**SAMODZIELNY PUBLICZNY ZAKŁAD OPIEKI ZDROWOTNEJ
W MYŚLENICACH**

WYJAŚNIENIA TREŚCI SWZ, PYTANIA, ODPOWIEDZI I MODYFIKACJE

Dotyczy: postępowania prowadzonego w trybie podstawowym na podstawie art. 275 pkt 1 ustawy z 11 września 2019 zgodnie z przepisami ustawy Prawo zamówień publicznych (*Dz. U. z 2019 r. poz.2019 tekst jednolity z późn. zm.*), którego przedmiotem jest wykonanie robót budowlanych dla zadania inwestycyjnego pn. „Przebudowa, rozbudowa i modernizacja pomieszczeń SPZOZ w Myślenicach dla potrzeb Oddziału Wewnętrznego z Intensywną Opieką Kardiologiczną, Oddziału Neurologii z Pododdziałem Udarowym wraz z wyposażeniem oraz zakupem aparatury medycznej” w systemie zaprojektuj i wybuduj. Nr sprawy 28/PN/21

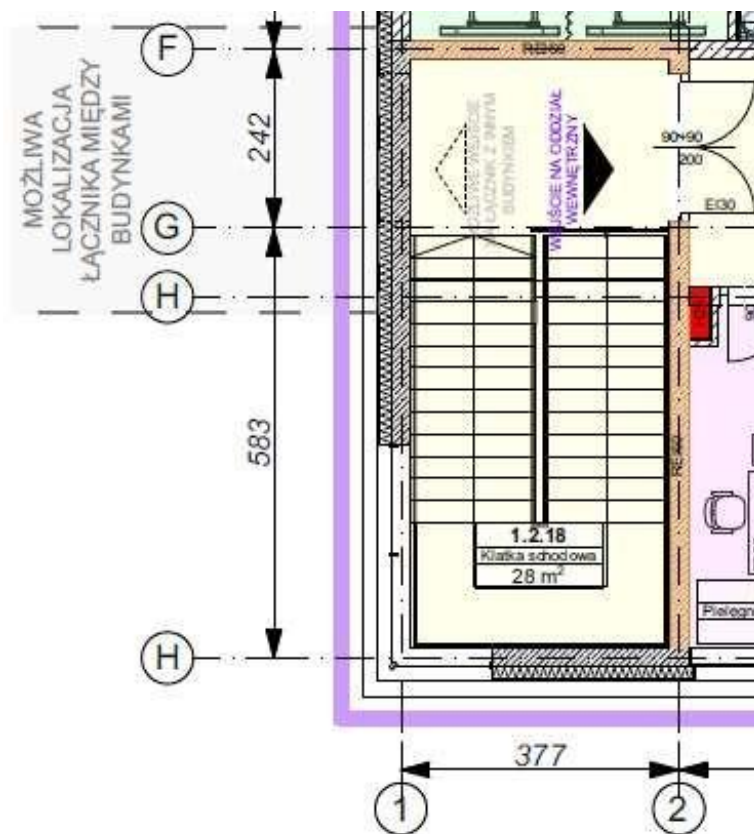
26. W przypadku konieczności wykonania nowej elewacji, bądź konieczności wykonania odnowienia elewacji już istniejącej wnosimy o udostępnienie inwentaryzacji budynku w zakresie elewacji i wskazania miejsc, dla których należy wykonać dodatkowy zakres prac.

Odpowiedź: Nową elewację należy wykonać w obrębie Oddziału Wewnętrznego z Intensywną Opieką Kardiologiczną, Oddziału Neurologii z Pododdziałem Udarowym. Należy wykonać ujednoliconą elewację dla części przebudowywanej oraz rozbudowywanej. Zamawiający nie dysponuje inwentaryzacjami innymi niż załączone.

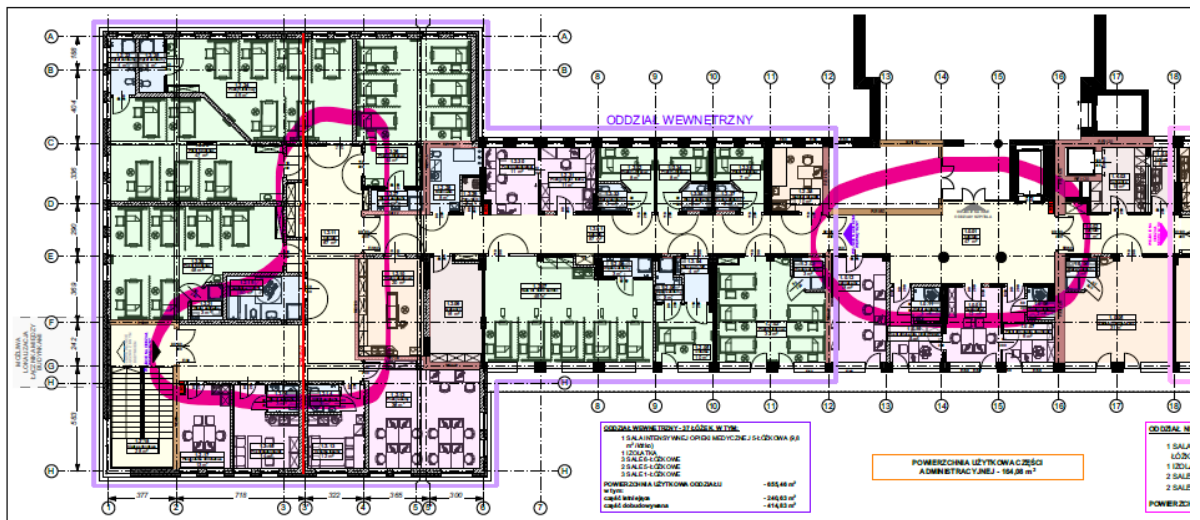
3. Prosimy o podanie miejsca wpięcia instalacji tlenu, sprężonego powietrza i próżni do istniejących instalacji Szpitala.

Odpowiedź: Miejsce wpięcia poszczególnych instalacji należy zaprojektować w oparciu o istniejącą infrastrukturę, która powinna zostać rozeznana przez Wykonawcę przed przystąpieniem do prac.

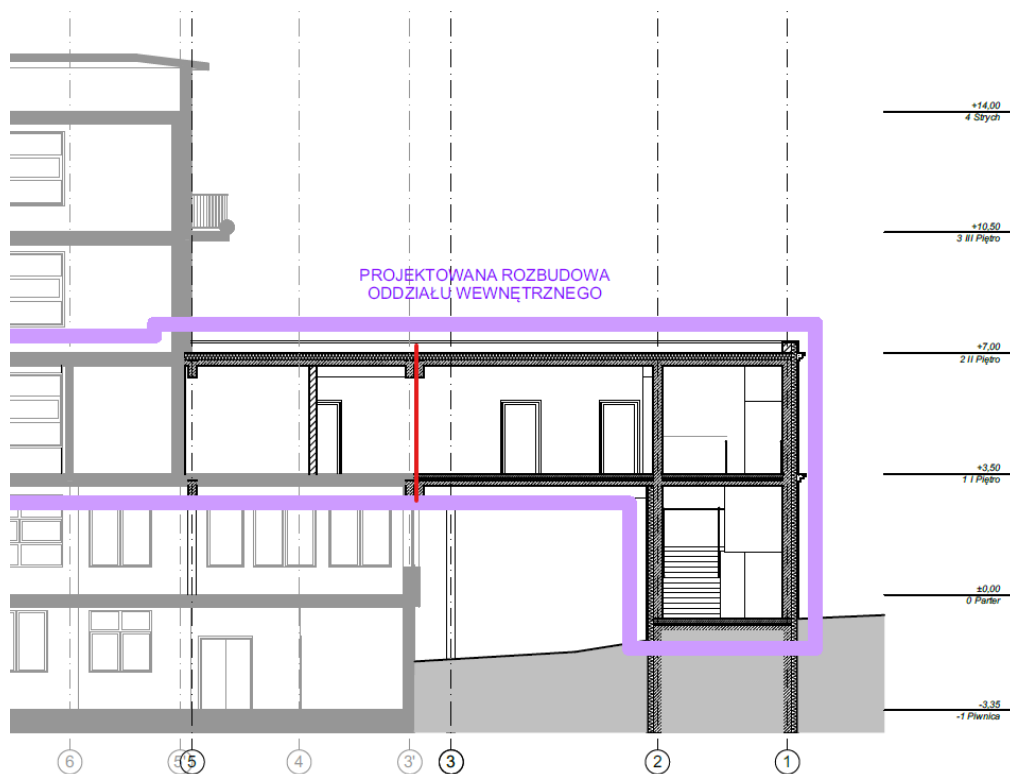
28. Proszę o jednoznaczną informację i podanie parametrów technicznych balustrad zewnętrznych i wewnętrznych.

Odpowiedź: Balustrady z profili ze stali ocynkowanej i lakierowanej proszkowo, połączenia spawane i skręcane, mocowane do żelbetowych elementów podłoża za pomocą kotew stalowych do żelbetu.
